Skúlagata 26 – Fyrihuguð hótél og íbúðabygging

Verkefnið er unnið að beiðni byggingafulltrúans í Reykjavík og fellst í að rýna hönnun fyrihugaðrar byggingar horni Skúlagötu og Vitastígs. Byggingin er hótél og sambyggt því íbúðhús skv. samþykktu deiliskipulagi unnið af teiknistofnunni Tark ehf. Byggingin er í samræmi við hið samþykkt skipulag og hönnuð af KRark arkitektum.

Eftirfarandi er niðurstaða fagrýnihópsins.

Mynd 1 – Austurhlið

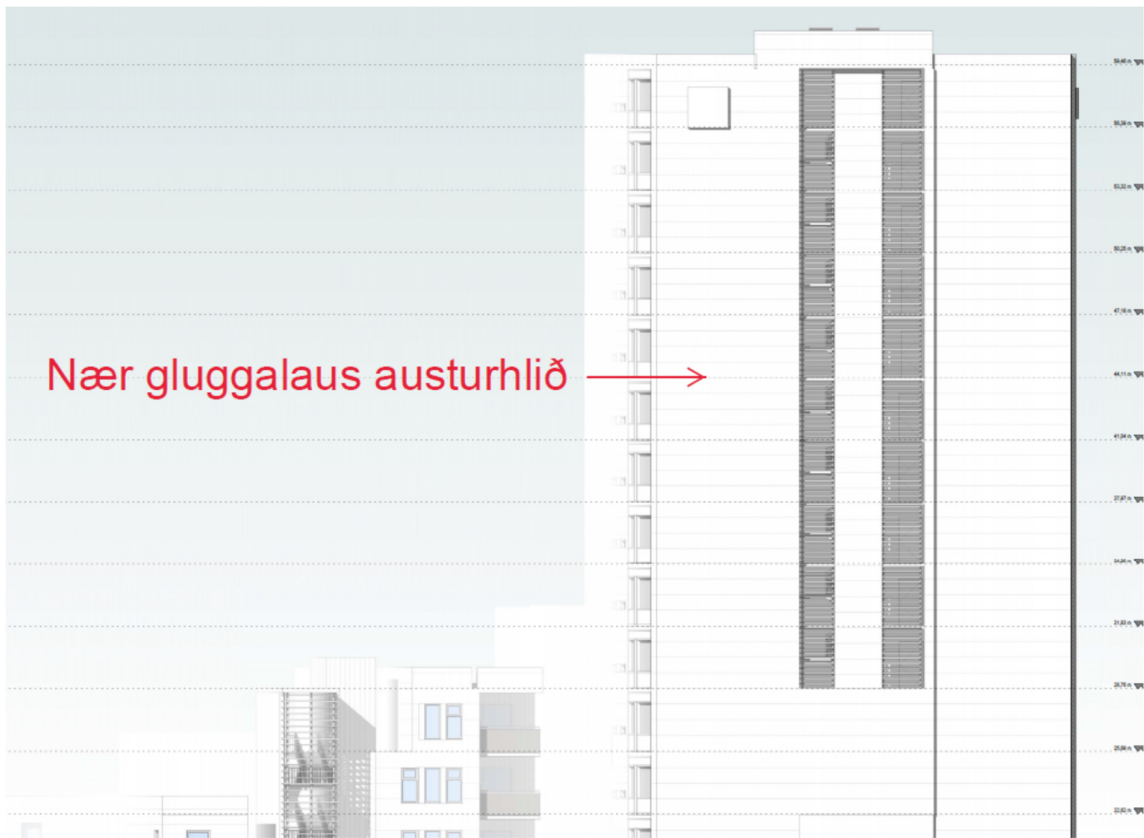
Ásýnd byggingarinnar er í takti við væntingar sem deiliskipulag kallar fram og fylgir byggingin því, eins og gera má ráð fyrir. Ásýnd byggingarinnar þá turnsins sérstaklega virkar hins vegar ekki aðlaðandi í samburði við önnur háhýsi í nágrenninu að mati rýnenda. Neðri hluti byggingarinnar og íbúðahlutinn eru ágætlega leyst m.t.t. útlits og ásýndar en efri hluti hótelsins þ.e. turninn ofar 9. hæðar og upp úr er of einsletur og uppbot sáralítð nema þá á klæðningarflötum. Hér hefði þurft í deiliskipulagi að skilyrða frekar veigameira uppbot en aðeins það að heimila að hámarki 385 m² per hæð ofar 9. Hæð. Það hámark virðist hér nýtt til fulls frá 9. hæð og upp úr, án frekari stöllum eða afgerandi uppbrota t.a.m. á þakfleti. Aðrir turnar í götumyndinni eru allir brotnir upp með þakformi og stöllum. Austurhlið turnsins virkar fráhrindandi, dökk klæðning og nær gluggalaus hlið, líkt og hugmynd sé að byggja við þá hlið síðar meir - Sjá mynd 1.

Hægt væri að brjóta upp efri hluta byggingar til að „grenna“ ásýndina – t.d. með dökkum lit, en efri hlutinn er með ljósri klæðningu sem í raun ýkir hæð og breidd efsta hlutans.

Samkvæmt stökum teikningum, þ.e. norðurásýnd sýnir að turninn breiðkar eftir því sem ofar dregur. Ef það er reyndin er það ekki til bóta. -Sjá mynd 2

Mynd 3 – 2.hæð

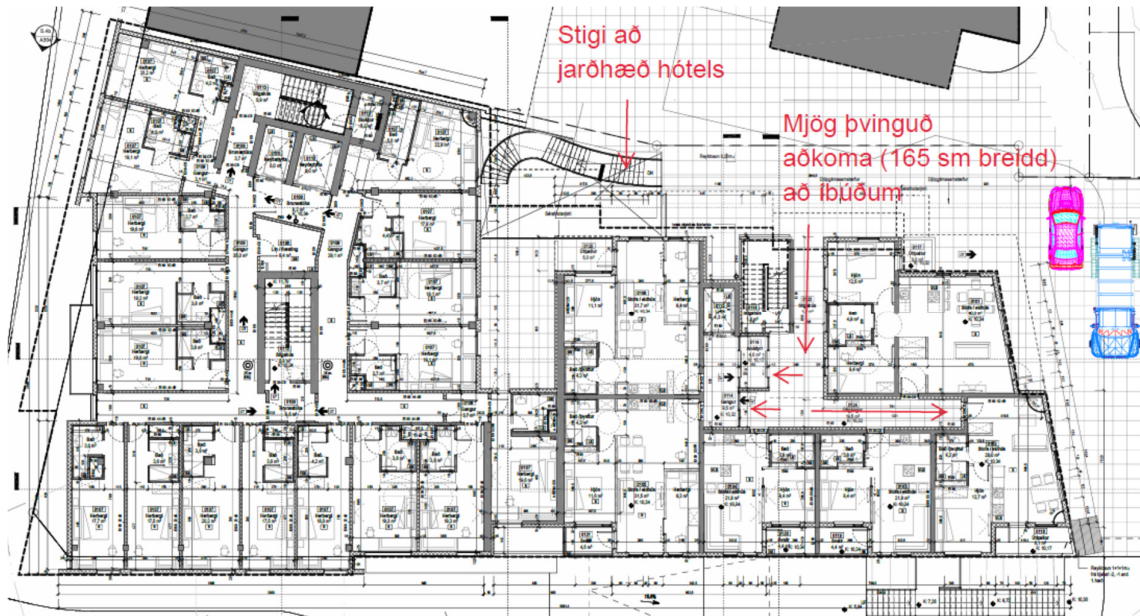
Inngangar í íbúðir og stigagang eru um útigang sem virkar mjög þröngur (1,65 m), langur, dimmur og vart boðlegur. -Sjá mynd 3

Aðkoma að íbúðum á jarðhæð frá austurhlið eins og áður segir. Aðkoman eru um langan og þröngan gang inn af þröngu sundi og vart boðleg að mati undirritaðra. Þessi aðkoma endurtekur sig svo um opin svalagang á efri hæðum. Aðgengi að lyftu og stigahúsi fyrir efri hæðir íbúðahlutans er um þetta þrönga sund og er gengið fram hjá svefnherbergisglugga íbúðar á jarðhæð, sem er í um 1,65 m frá aðalinngangi! - Sjá mynd 3 hér á undan.

Lyfta og stigahús að íbúðum efri hæða er ekki vel fyrir komið, þar sem stigi og lyfta eru í aðskildum rýmum og lyfta opnast beint inni brunastúku framan við íbúðir að sunnanverðu. Gera þarf sérstakar ráðstafnir varðandi frágang lyftu eigi hún að opnast á þennan hátt, en ekki að tilheyra sigahúsi eins og hér virðist lagt til. Mun betur færi á því að sameina stiga og lyftu í eitt rými, ekki síst m.t.t. öryggis- og brunavarna. Það má gagnrýna það að þetta sé „kalt“ stigahús þar sem það nær upp margar hæðir - Sjá mynd 3 hér á undan.

Mynd 4 – Bílakjallari -1

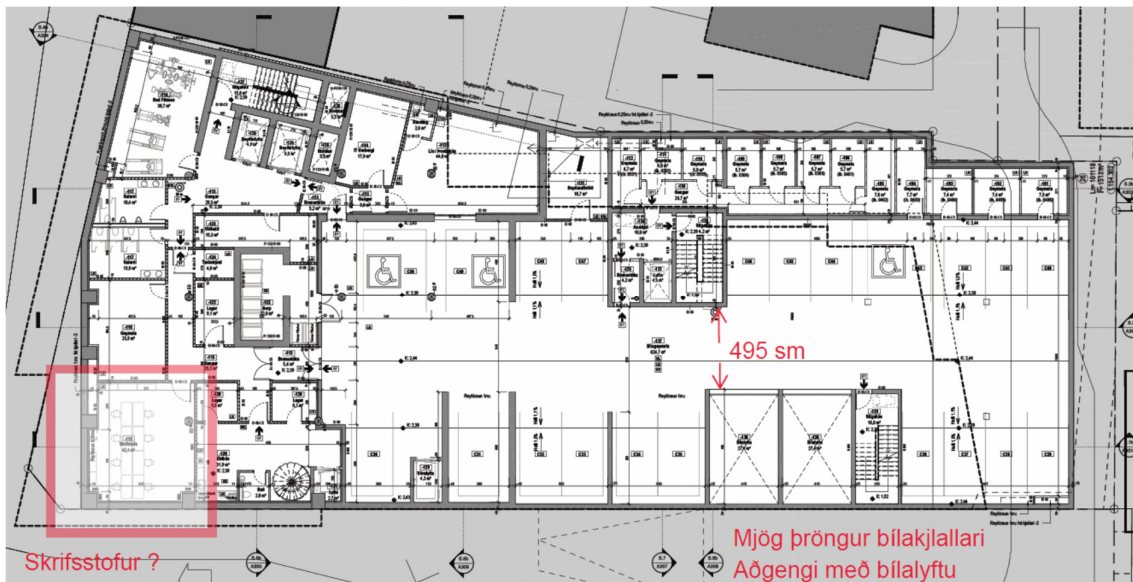
Fyrirkomulag bílajakjallara sýnist varla ganga upp. Bílastæðin þurfa að vera breiðari þar sem akbraut er aðeins er 5.4 m breið á milli stæða á köflum. Stigahús og lyftuhús ganga langt inn í kjallarann og þrengja um of að akstursleiðum og beygjuradíus væntanlegra bifreiða sem þarna þurfa að komast um.

Beygjuás fyrir bíla úr lyftu er of þröngur og til efs að bílajakjallarinn gangi upp sem skildi fyrir þann skilgreinda fjölda bíla sem gefinn er upp – Sjá mynd 4

Mynd 5 - Jarðhæð

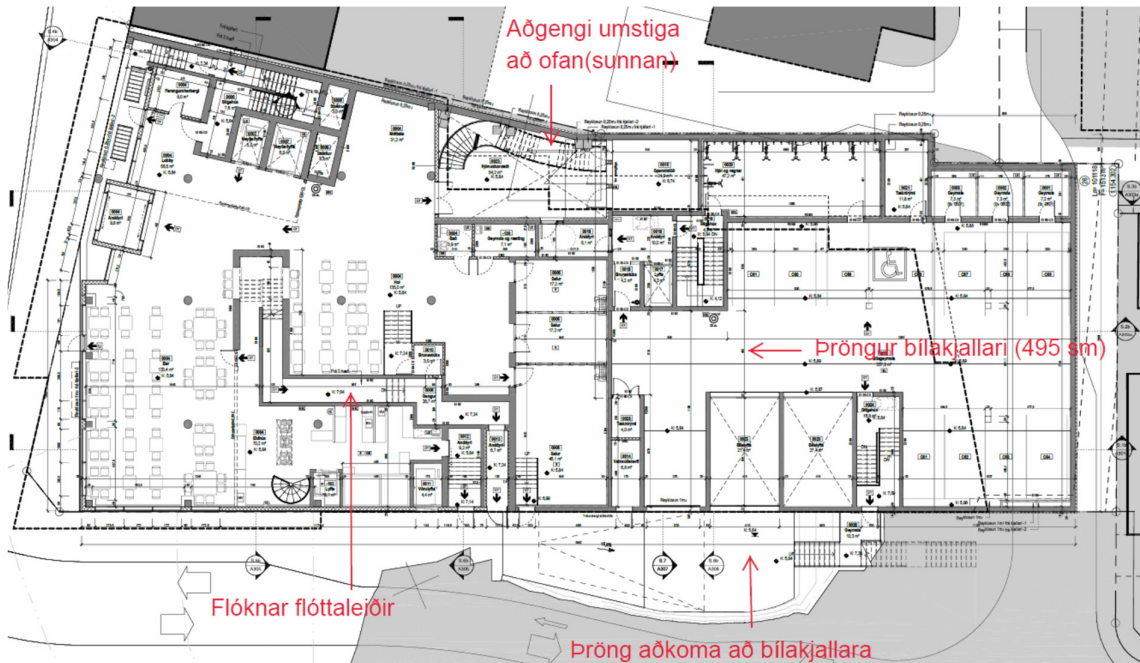
Flóttaleiðir úr stigahúsum eru mjög flóknar á köflum t.a.m. á jarðhæð milli eldhúss og móttöku/lobbýs – Sjá mynd 5 hér á undan.
